HT-212-2

HTTR 設工認 第 4 回申請(R2.3.30)
に係るコメント回答
(耐震性(波及的影響含む))

令和 2 年 9 月 16 日

第4回申請(R2.3.30)に対する確認事項(No.5,6,10 R2/6/8)(No.36,37 R2/9/4):第4回第1編(耐震性)

図 2 排気筒の構造図

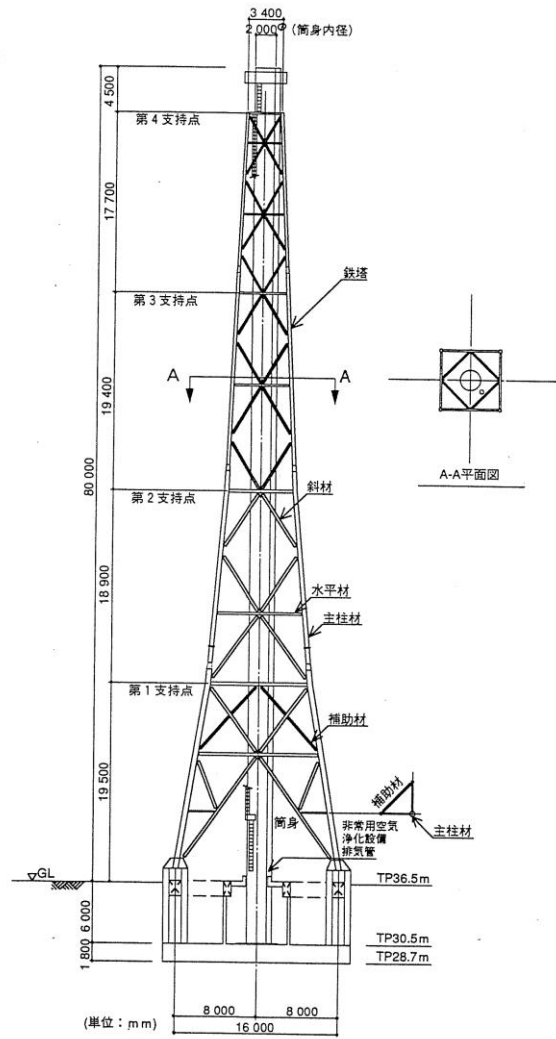
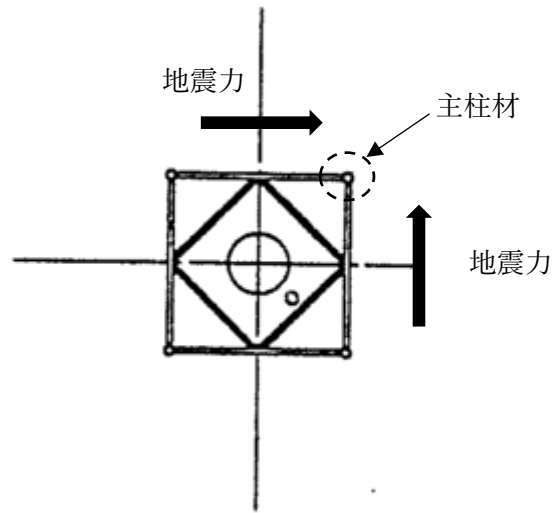
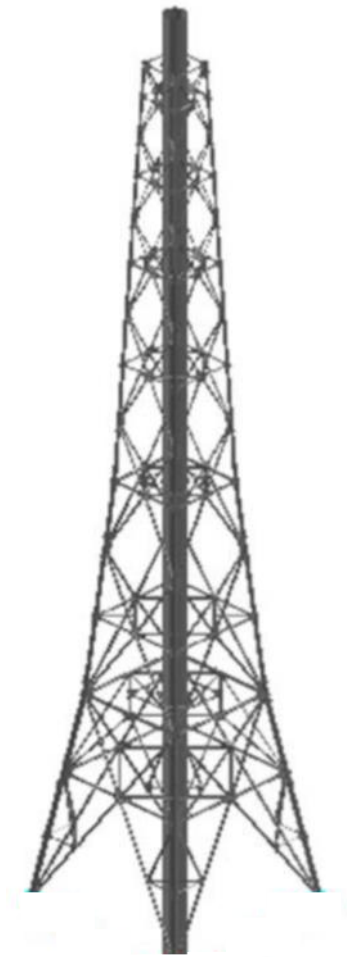
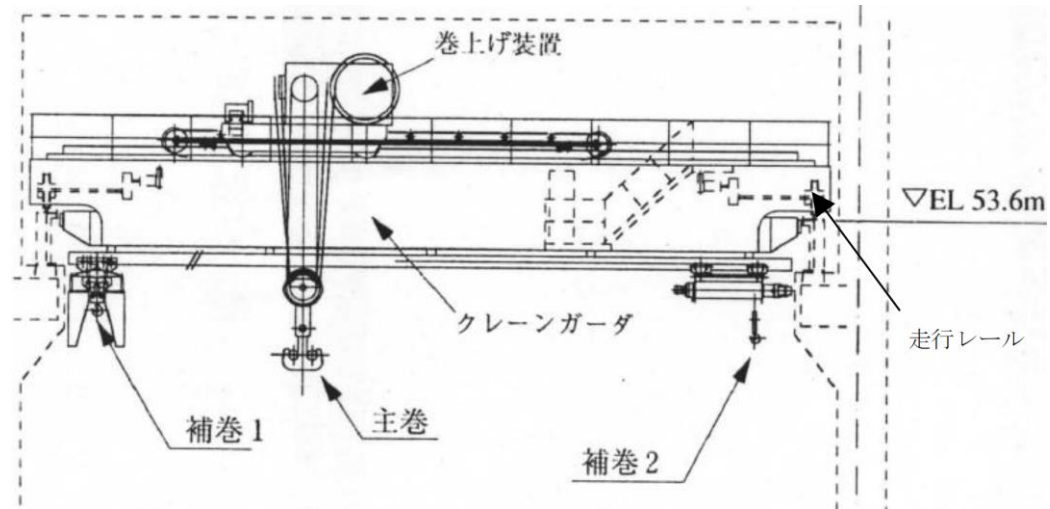
水平1方向及び鉛直方向の地震力を組み合わせた耐震計算への影響の可能性のある施設又は設備を抽出し、三次元応答性状を考慮した上で基準地震動を適用して当該組合せの適用が耐震性評価に及ぼす影響を評価していることを説明すること。
水平2方向及び鉛直方向の地震力の組合せによる応力等は、水平1方向及び鉛直方向の地震力の組合せに対し、同等又は増加する傾向であると推察されるので、応力等が増加する場合でも、水平2方向及び鉛直方向の地震力の組合せによる応力等が許容値を満足することを説明すること。
旧耐震指針では水平1方向及び鉛直方向地震力を組み合わせた評価としているところ、新規制基準では水平2方向及び鉛直方向の組合せによる評価を求めている。これに対して、従来の設計手法の応答倍の評価により、水平2方向及び鉛直方向の地震力に対して設計対応可能か説明すること。
8/7 ヒアリング資料 P.12 以降で水平二方向地震力の組合せを説明しているが、スクリーニングプロセスをフローで示し、対象とした建物・構築物及び機器・配管系について、検討した視点に対して影響のあり／なしを表で示すとともに、構造から水平二方向の地震力の影響が軽微としているものは図示して説明すること。
水平2方向地震力の影響が想定される機器はないと結論付けているが、円筒形状の原子炉容器やファン、熱交換機、配管、基礎ボルト、縦置き燃料取替機等に対しても影響が無いと言えるのか。(水平1方向だけの地震力よりも厳しくなるのではないか、という観点の確認) また、ブローアウトパネルの閉止機能についても影響が無いと言えるのか。

(1)から(3)の観点から、表 1 に示す検討結果の理由のとおり、水平 2 方向の地震力による影響の確認が必要となる部位として排気筒(図 2)及び天井クレーン(図 3)を抽出した。

排気筒(鉄骨架構)は従来設計において、B クラスとして 1.5Ci の斜め 45 度入力を考えた設計を行っており、水平 2 方向の影響を考慮して許容値を満足することを確認している。一方、波及的影響評価では、耐震重要施設の安全機能を損なわないことを確認することを目的として評価するため、斜め 45 度方向に耐震重要施設はないことから、0 度(NS)方向入力の耐震性評価を実施している。排気筒の基準地震動に対する評価結果は添付書類 1-5-5 に示している。なお、排気筒が原子炉建家に衝突しても耐震重要施設に影響を与えないことを確認している⁽¹⁾。

図 1 炉内構造物等に対する評価の流れの概念図

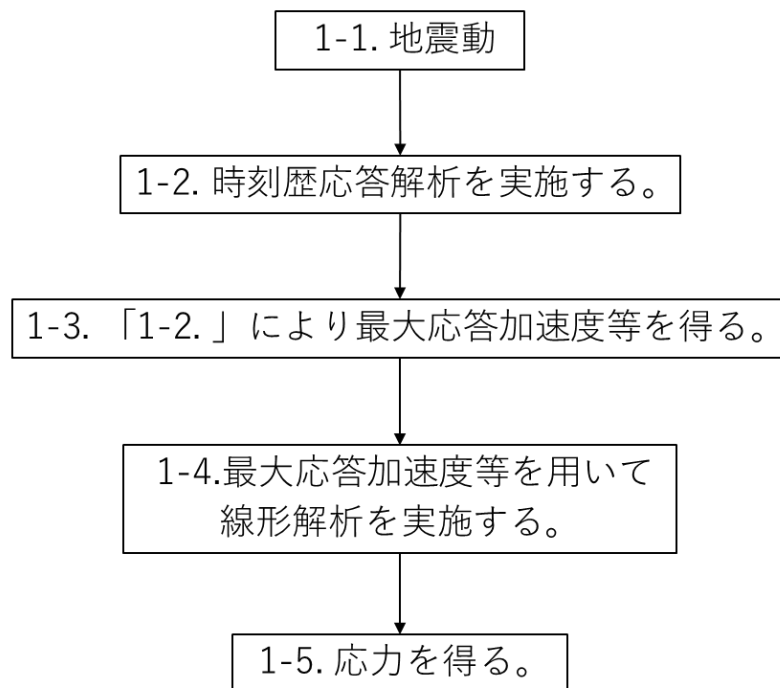
既設工認の応力値に乗ずる応答倍率をどのように評価しているのか。機器によっては応答の固有周期が異なり、床応答スペクトルの比も異なるので、これをどのように考慮しているのか。また、1次モードの固有周期に対して床応答スペクトル比をかけると推察されるが、高次モードの寄与を考慮したとしても、十分な保守性があるといえるのか説明すること。(高次モードに大きなモーダルウエイトがないことの説明が必要。)

③時刻歴応答解析により地震発生応力を評価している場合は、経時的な影響や剛性のばらつき等の非線形影響も考えられるため、必ずしも地震時の応答評価結果(発生荷重、変位)が入力加速度と比例関係にあるとはいえないと考えられる。時刻歴応答解析に対しても、応答比を乗じることで地震発生応力を評価できることの妥当性を説明すること。

応答倍率法を用いて評価した設備のうち、既往の設工認で時刻歴応答解析を用いて評価した設備は、圧力容器基礎ボルト、広領域中性子束検出器、炉内構造物、制御棒、制御棒駆動装置及び後備停止系駆動装置である。これらの設備に対しては、スペクトルモーダル法では評価できない積層に積まれた炉内構造物の非線形挙動を評価するために、時刻歴応答解析を実施する。評価の流れは、まず原子炉建家モデルで得られた時刻歴変位を原子炉圧力容器モデルに入力し、つぎに原子炉圧力容器モデルで得られた時刻歴変位等を炉内構造物モデルに入力する(図 1 参照)。
